Toyota RAV4

(Frontbereich) : SM5639

KYB shock absorbers 339031/32

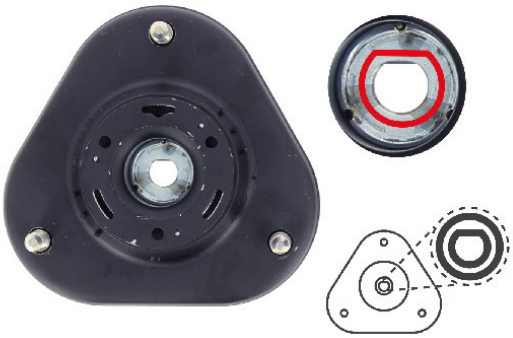
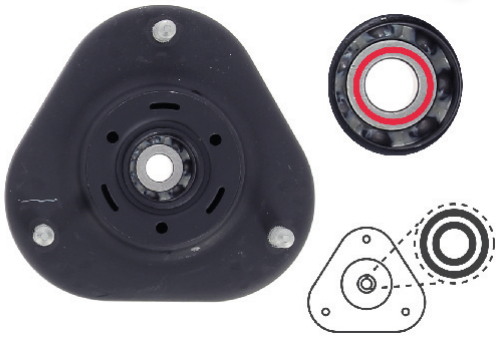
Wenn Sie das Domlager ersetzen müssen Sie unbedingt die Form der Kolbenstange kontrollieren. Die KYB Stoßdämpfer 339031/32 haben eine ebene Fläche an der Spitze der Kolbenstange (Abb.1) die auch am Domlager vorhanden ist. Diese ebene Fläche ermöglicht eine Fixierung des Stoßdämpfers in der Einbaulage um die Mutter mit der Nuss festziehen oder entfernen zu können. Sollten Sie das falsche Domlager verwenden können Sie die zuvor genannten Bauteile nicht richtig montieren.
